(3) 工事の設計が適切でなかったもの						6 件	不当と認める国庫補助金		68,526,330 円		
護岸工の設計が適切でなかったもの						(3 件	不当と認める国庫補助金		27,538,024 円)		
	部	局	等	補助事業者等	間接補助事業者等	補助事業等	年 度	事 業 費	左に対する国庫補助金等交付額	不当と認める事業費	不当と認める国庫補助金等相当額
(220)	林	野	庁	埼玉県(事業主体)	—	水源地域整備	22	千円 44,478	千円 22,239	千円 11,600	千円 5,800

この補助事業は、埼玉県が、秩父市中津川地内において、大山沢左岸上部の崩壊した山腹の法面を安定させることなどを目的として、護岸工、簡易法枠工等を実施したものである。このうち、護岸工（高さ 4.0m、延長 85.0m）は、流水の作用による浸食を防止するなどのため、沢部の左岸側の法尻部に、割栗石を詰めた透過性のある鋼製のかご枠（長さ 1.0m 又は 2.0m、幅 1.0m、高さ 0.5m）を 8 段に積み重ねて設置したものである（参考図参照）。

護岸工の概念図

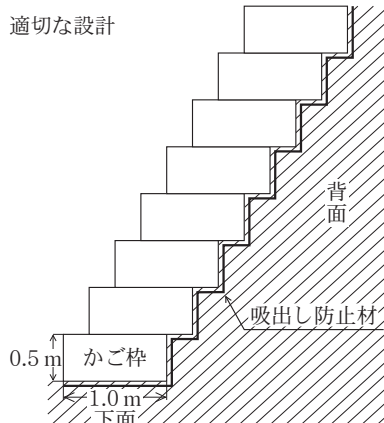
ていたことから、本件護岸工の下面及び背面の土質も主として粒径の大きな転石から成っており、流水による吸出しを受けて土砂が割栗石の空隙から流出するおそれについて考慮する必要はないと判断し、吸出し防止材を全く設置しない設計として、これにより施工していた(参考図参照)。

しかし、本院が会計実地検査時(平成24年2月)に本件護岸工の下面及び背面の土質について確認したところ、土砂に分類されるれき質土であった。

このため、本件護岸工においては、流水による吸出しを受けて土砂が吸出し防止材を設置していない下面及び背面から流出するおそれがあることから、下面及び背面の全てに吸出し防止材を設置する必要があったと認められる。

そして、「河川災害復旧護岸工法技術指針（案）」（社団法人全国防災協会編）によると、本件のように透過性のある護岸工法においては、土砂の吸出しを防止するため、護岸工の下面及び背面の全てに吸出し防止材^(注)を設置することが標準とされており、本件護岸工で採用した材料メーカーの設計・施工マニュアル等においても、鋼製のかご枠を積み重ねた護岸工の下面及び背面の全てに吸出し防止材を設置することとされている。

①実際の設計・施工及び実地検査時の状況

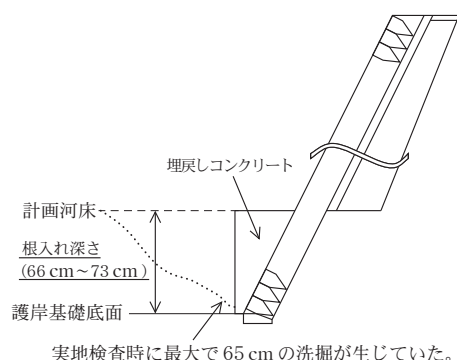
しかし、本院が会計実地検査時(平成 24 年 1 月)に上記のボーリング調査で採取したコアを検証するとともに、現地において河床の土質を確認するなどしたところ、本件工事区間の護岸の基礎底面の位置する層の土質は軟岩ではなく、土砂に分類されるれき質土であった。この場合は、設計基準によると、根入れ深さを 1 m 程度確保する必要があることから、本件護岸工は根入れ深さが不足しており、河床の洗掘が進行すると護岸等に損傷を生ずるおそれがある状況となっていた。現に、護岸の基礎の前面の河床に多数の洗掘箇所が見受けられ、実際に確保していた 66cm から 73cm までの根入れ深さに対して最大で 65cm の洗掘が生じていた(参考図参照)。

(実際の施工)

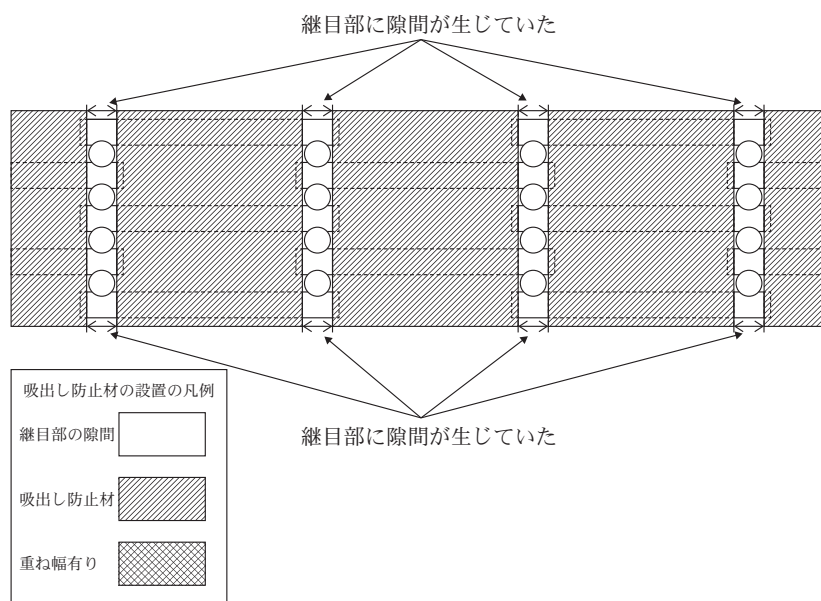
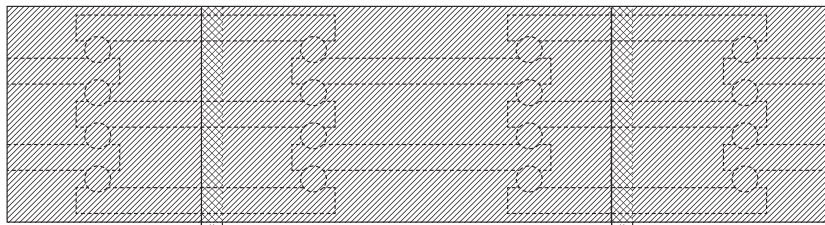
しかし、本件護岸工の設計図書には、吸出し防止材の重ね幅について明示されていなかったことなどから、会計実地検査時(平成24年2月)に、本件護岸工の背面に設置された吸出し防止材の施工状況について確認したところ、吸出し防止材の継目部の重ね幅が確保されていない状態で施工されていた、継目部に隙間が生じている状況となっていた。

このため、本件護岸工においては、流水の作用により吸い出された土砂が、吸出し防止材の継目部の隙間から流出するおそれがあると認められる。

そして、「河川災害復旧護岸工法技術指針(案)」(社団法人全国防災協会編)及び同県が制定した土木工事設計要領によると、透過性のある護岸工法においては、土砂の吸出しを防止するために、護岸の背面の全てに吸出し防止材を設置することとされており、また、吸出し防止材の継目部には、重ね幅を10cm以上確保することとされている。
